MAGELLAN
500 AIRPORT

Pronúncia

Terceira Fase da AAE

Relatório Preliminar CTI de dezembro de 2023 - Consulta Pública

39 - Sobreposição do polígono com florestas de sobreiro e SAF de sobreiro, CTA

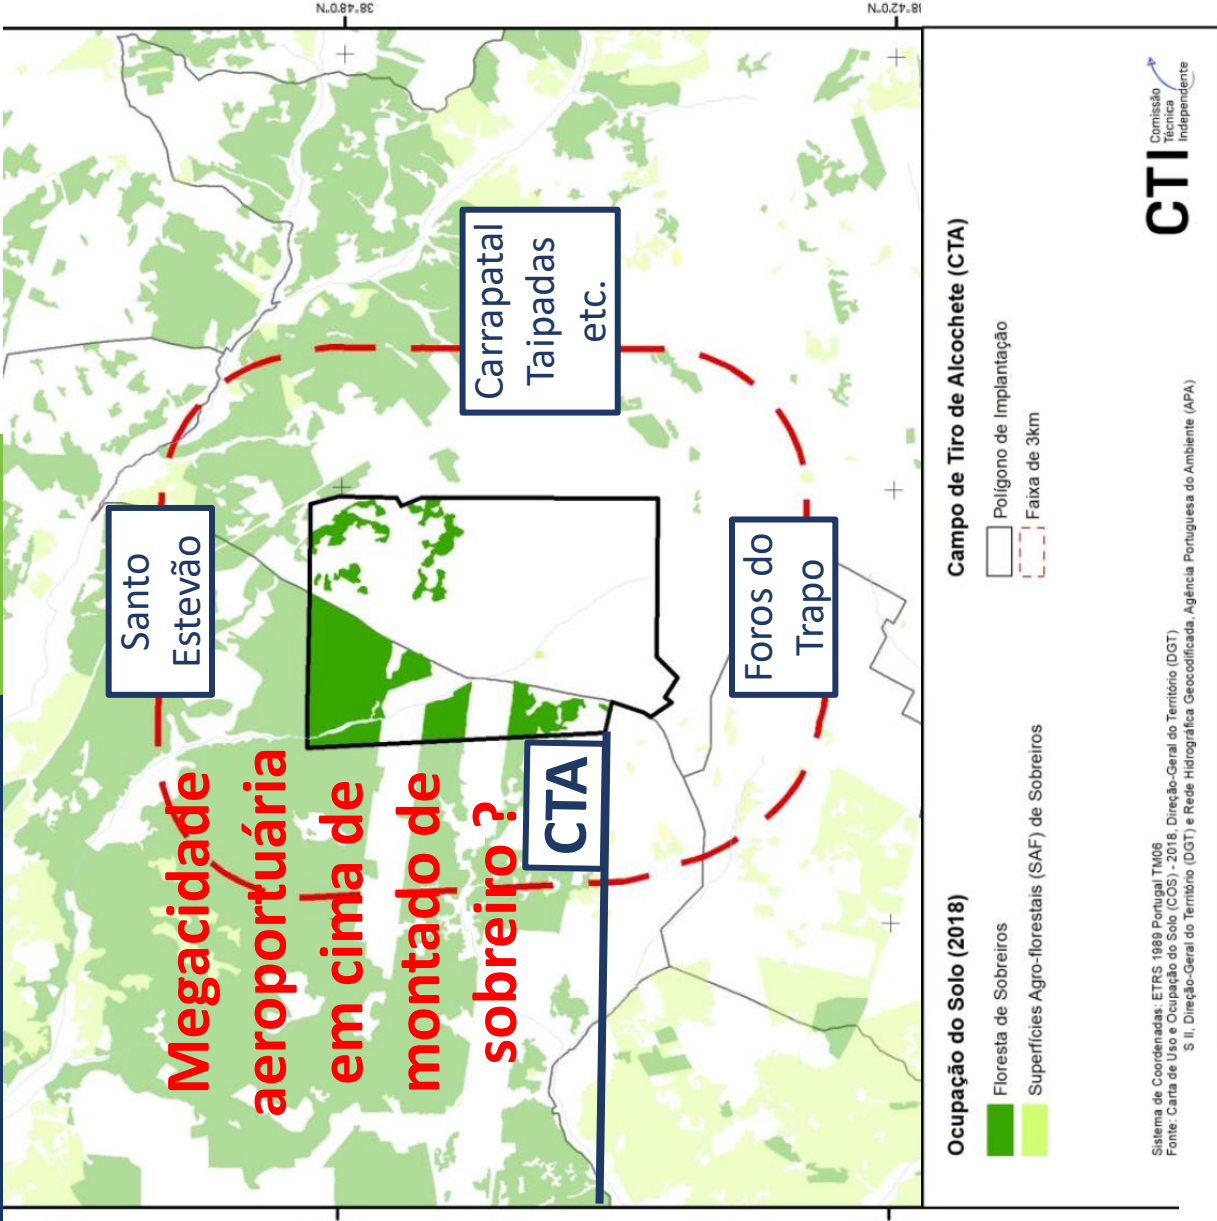
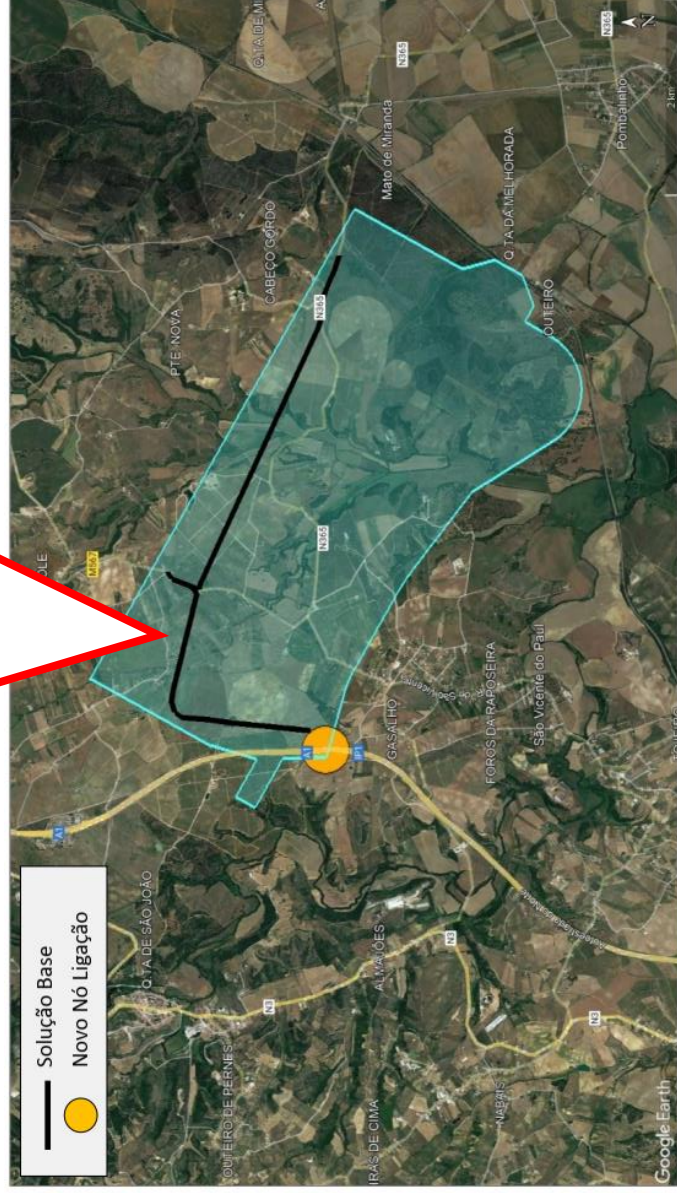
- Porquê aqui contagem só no aeroporto, e não nos perímetros de 3 ou 25 Km?
- **3.338 hectares de montado só no perímetro de 3 Km ...**
- CTA: CTI refere uma cidade aeroportuária com 1.371 hectares (PT2 Relatório Técnico Complementar)
- Recomenda mesmo às CMs de Benavente e Montijo “Promover uma estratégia, o desenho urbano ... em terrenos do Estado (CTA)”
- **Onde será construída: na enorme mancha de sobreiro à volta e no CTA?**
